Réf. DPC : (corr. DPC : P.-Y. Lamy) 2071-0002/21/2021-202PU
Réf. NOVA : 09/PFU/1838788
Réf. CRMS : AA/AH/BXL20067_692_PUN_NDCambre

Objet : BRUXELLES. Eglise Notre-Dame de la Cambre. Demande de permis unique portant sur l'installation de deux vitrines d'exposition et de protection d'œuvres d'art intégrées aux niches de la nef.

Avis conforme de la CRMS

Situation existante et projetée, images jointes à la demande

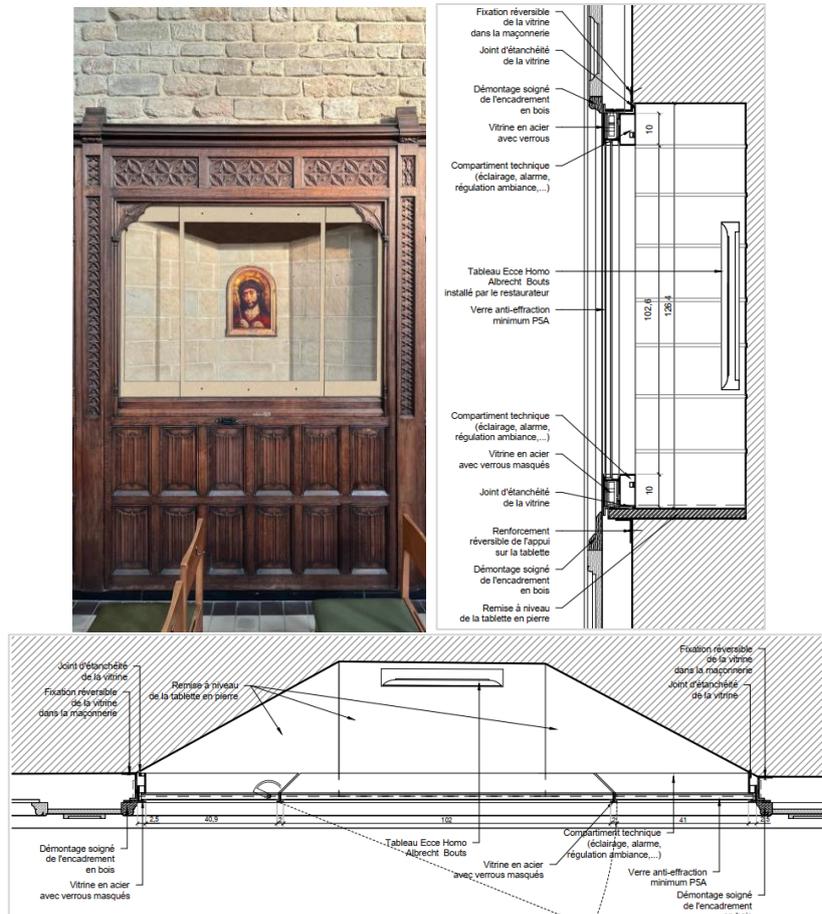
- Le ton et la finition (mat / satiné) des cadres devront être définis en accord avec la DPC. Avant leur mise en œuvre définitive, un prototype du profil devra être présenté in situ pour évaluer la bonne intégration des cadres par rapport aux niches et aux lambris ;
- Les vitrines seront fixées de façon réversible, sans scellement chimique dans les pierres (uniquement forer dans les joints) ;

- L'éclairage (appartenant au projet global d'éclairage intérieur) devra faire l'objet d'un test préalable pour chacune des niches afin d'assurer la mise en valeur adéquate des œuvres d'art (tableaux et statue). La lumière (LED) devra présenter un indice de rendu de couleurs maximal (supérieur à 90). Ce volet du projet devra être évalué en concertation avec les intervenants (IRPA / DPC / Fabrique / architecte).
